# Voruntersuchung für die Radschnellverbindung Radschnellweg Euregio (RS4) Teil Aachen-Zentrum bis Herzogenrath-Mitte

## Stellungnahme zur frühen Öffentlichkeitsbeteiligung (Zeitraum der Beteiligung: 19.12.2023 bis 11.02.2024)

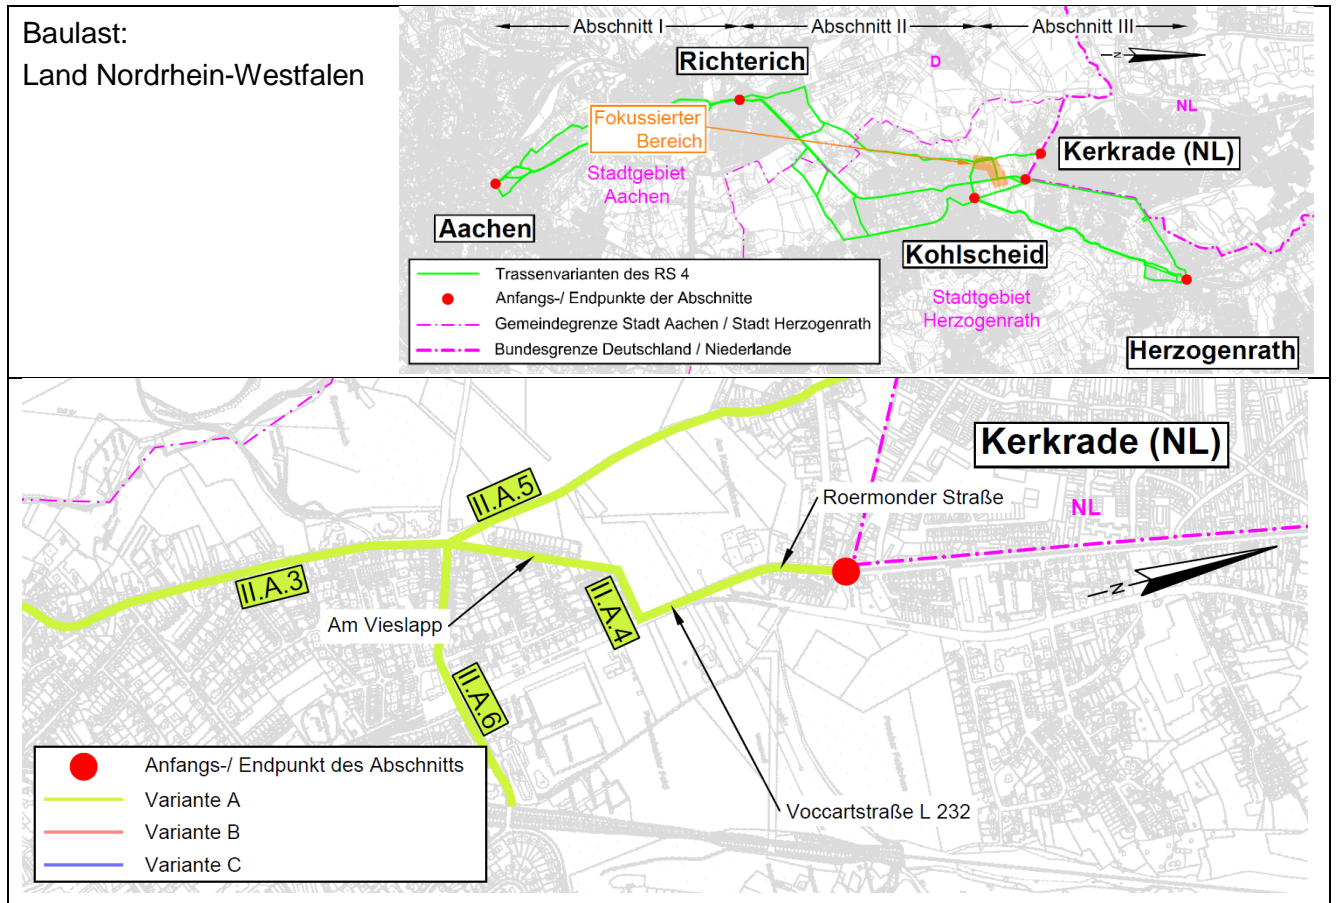
- Ist ein Umbau der Brücke geplant, da der Querschnitt eine gemeinsame Führung von Rad und Kfz nicht zulässt?
- Auf der Brücke wird ein Konflikt des RS4 mit dem Anwohnerverkehr über die Forensberger Straße nach Klinkheide gesehen.

Die Brücke Forensberger Straße wird aufgrund ihres baulichen Zustands in absehbarer Zeit, aber vorerst unabhängig vom RS4, neu gebaut werden müssen. In der Planung des Ersatzneubaus würden die Belange des RS4 nach dem jeweiligen Stand der Technik somit berücksichtigt werden können.
